大亚湾石化区化工（危险化学品）企业 安全隐患排查指导手册 （1.0 版）

惠州大亚湾开发区管委会应急管理局

2025 年 5 月

一、大亚湾化工和危险化学品生产经营单位安全隐患排查图册

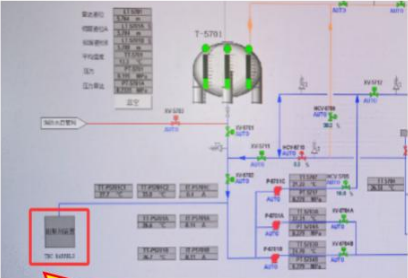
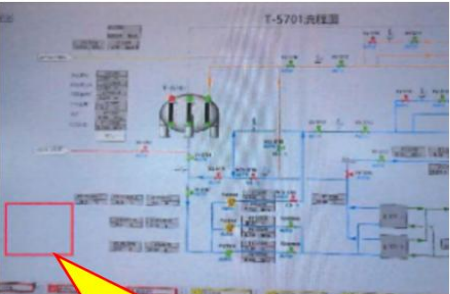
序号	隐患内容	危害	排查依据	隐患图片	标准/图片
1	苯乙烯授水槽氮气管线上未设置止回阀。	存在高压窜低压风险。	《石油化工企业防火标准》(2018版)(GB 50160-2008)第 7.2.7 条,公用工程管道与可燃液体的管道或设备连接时,连续使用的公用工程管道上应设止回阀,并在其根部设切断阀。	 苯乙烯授水槽氮气管线上未设置止回阀	 苯乙烯授水槽氮气管线上设置止回阀
2	硫酸储罐氮气保护管道未设置止回阀。	二氧化硫是一种有毒有害气体,倒灌进入氮气系统后,可能导致中毒事故的发生。	《压力管道规范 工业管道 第 6 部分: 安全防护》(GB/T 20801.6-2020)第 7.4.11 条。	 储罐氮气保护管道未设置止回阀	 储罐氮气保护管道应设置止回阀

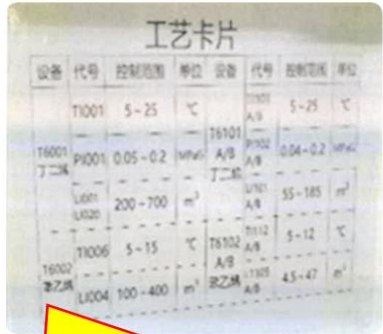
序号	隐患内容	危害	排查依据	隐患图片	标准/图片
5	T-5106 苯乙烯储罐工艺操作温度 DCS 组态高高报警值为 30 度，纸质版操作手册中高高报警值为 20 度，组态高高报警值错误。	苯乙烯操作温度高，苯乙烯存在聚合风险。	《石油化工储运系统罐区设计规范》（SH/T 3007-2014）第 3.4 条：可燃液体储存温度苯乙烯为 5--20℃。	 苯乙烯储罐工艺操作温度，DCS 组态高高报警值与操作手册不一致	 DCS 组态作变更，更改苯乙烯储罐温度高报值
6	丁二烯球罐 T-5701 在 DCS 组态上有阻聚剂装置，与现场实际不符。	易造成误操作。	《关于加强化工过程安全管理的指导意见》（安监总管三〔2013〕88 号）第二十三、二十四条：当工艺路线、控制参数、原辅料等发生变更时，应严格执行变更管理制度，开展变更安全风险分析；变更后应对相关操作规程进行修订，并对相关人员进行培训。	 DCS 组态上有阻聚剂装置，与装置现场实际不符	 DCS 组态进行变更

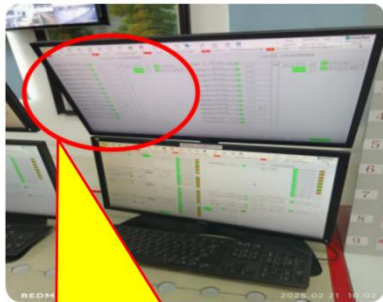
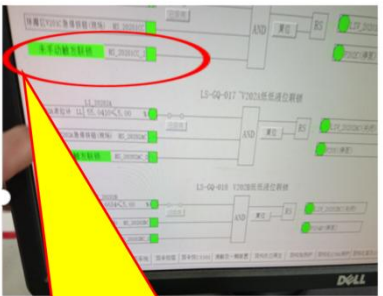
序号	隐患内容	危害	排查依据	隐患图片	标准/图片
8	安全仪表系统 SIS 机柜内的输入输出 I/O 单元未冗余配置。	一旦 SIS 的输入 (AI、DI) 卡件或输出 (AO、DO) 卡件出现故障, 该卡件上所有通道上安全仪表功能 (SIF) 回路将会失效。	《石油化工安全仪表系统设计规范》(GB/T 50770-2013) 第 5.0.14 条 逻辑控制器的中央处理单元、输入输出单元、通信单元及电源单元等, 应采用冗余技术。 《化工安全仪表系统工程设计规范》(HG/T 22820-2024) 第 4.0.12 条 可编程逻辑控制器的中央处理单元、输入输出单元、通信单元及电源单元等, 应采用冗余技术。	 安全仪表系统 SIS 机柜内的输入输出 I/O 单元未冗余配置	 安全仪表系统 SIS 机柜内的输入输出 I/O 单元应冗余配置

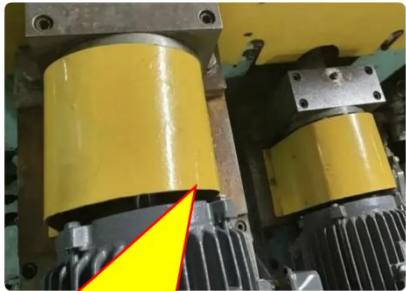
序号	隐患内容	危害	排查依据	隐患图片	标准/图片
11	不锈钢管道与碳钢管夹直接接触。	不锈钢管道与碳钢直接接触的危害主要包括电化学腐蚀、局部腐蚀、机械性能影响和表面质量损害。	《工业金属管道设计规范》（GB 50316-2000[2008 年版]）第 10.5.4.2 条 碳钢的支架零部件与有色金属或不锈钢管道组成件不应直接接触，在接触面之间可增加非金属材料的隔离垫层或相应措施。	 不锈钢管道与碳钢管夹直接接触	 在接触面之间可增加非金属材料的隔离垫层
12	30%甲醇钠甲醇溶液储槽周围未设置围堰。	甲醇钠甲醇溶液具有较强的腐蚀性和毒性，遇水、潮湿空气或酸类会剧烈反应，甚至引发燃烧爆炸，设置围堰可以在一定程度上防止外部水源进入储槽区域，降低发生危险反应的可能性，同时也为应急处理提供了一定的安全缓冲区域。	《精细化工企业工程设计防火标准》（GB 51283-2020）第 5.5.10 条：开停工或检修时可能有可燃液体泄、漫流的设备区周围应设置高度不低于 150mm 的围堰和导液设施。 《化工装置设备布置设计规定 第二部分：设计工程规定》（HG/T 20546.2-2009）第 5.5.4 条：如需要收集溢出的物料时，所做的围堰厚度至少 150mm，其容积足以容纳最大的常压贮槽的容量，围堰最小高度不小于 450mm。	 30%甲醇钠甲醇溶液储槽周围地面未设置防流散设施	 30%甲醇钠甲醇溶液储槽周围地面设置围堰

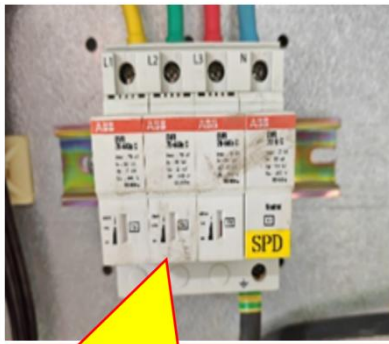
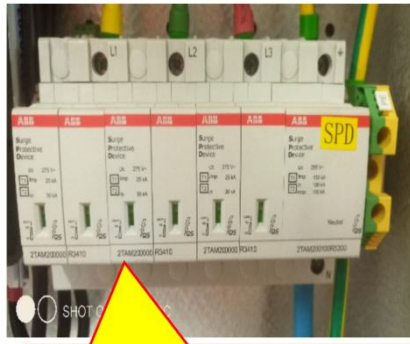
序号	隐患内容	危害	排查依据	隐患图片	标准图片
7	综合罐组机泵区地下槽旁防爆摄像头接线箱多余接线嘴未采用堵头封堵。	造成防爆效能降低，造成易燃易爆事故。	《危险场所电气防爆安全规范》（AQ 3009-2007）第 6.1.2.1.7 条 电气设备多余的电缆引入口应用适合于相关防爆型式的堵塞元件进行堵封。除本质安全设备外，堵塞元件应使用专用工具才能拆卸。	 泵区防爆摄像头接线箱 多余接线嘴未采用堵头封堵	 防爆接线箱多余接线嘴 采用堵头封堵
8	造粒包装单元（22 区）防爆风扇的防爆等级 EXdIIBT4GB 防爆等级不符合要求。	防爆性能不符合，构成火灾爆炸风险。	《爆炸危险环境电力装置设计规范》（GB 50058-2014）第 5.2 条 爆炸性环境电气设备的选择，应选择符合要求的防爆设备。	 造粒包装单元（22 区）防爆风扇的防 爆等级为 EXD BT4GB 防爆等级不符	 防爆等级为 EXdsIICT130° C Db 防爆等级符合要求

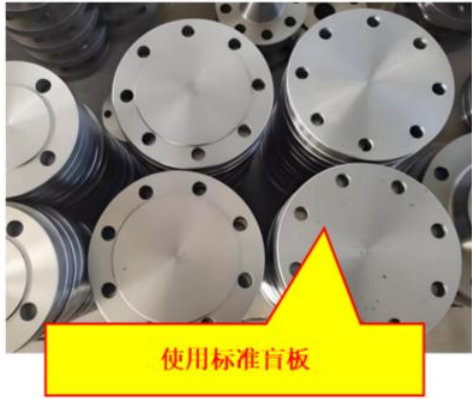
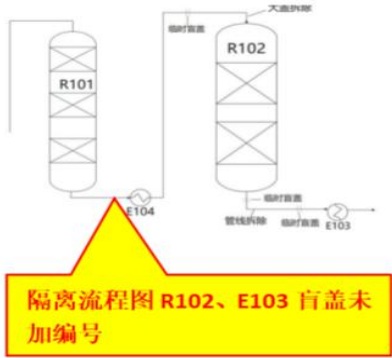
序号	隐患内容	危害	排查依据	隐患图片	标准图片
13	现场氧气乙炔瓶的橡胶软管用铁丝绑扎。	胶管漏气造成火灾爆炸。	《石油化工建设工程施工安全技术标准》(GB/T 50484-2019) 第 9.3.11 输送氧气、乙炔的胶管应用不同颜色区分,胶管不得鼓泡、破裂,胶管接头应采用管卡固定,连接要严密,不得漏气。	 使用铁丝扎绑	 正确使用安全附件
14	氧气、乙炔、氩气气路颜色不符合规范要求。	颜色混乱,不符合标准。	《气体焊接设备 焊接、切割和类似作业用橡胶软管》(GB/T 2550-2016) 第 10.2 条颜色标识表 4 要求设置气路颜色, (氧气为蓝色,乙炔为红色,氩气/二氧化碳为黑色)。	 气路颜色不符合规范要求	 按照要求设置气路颜色
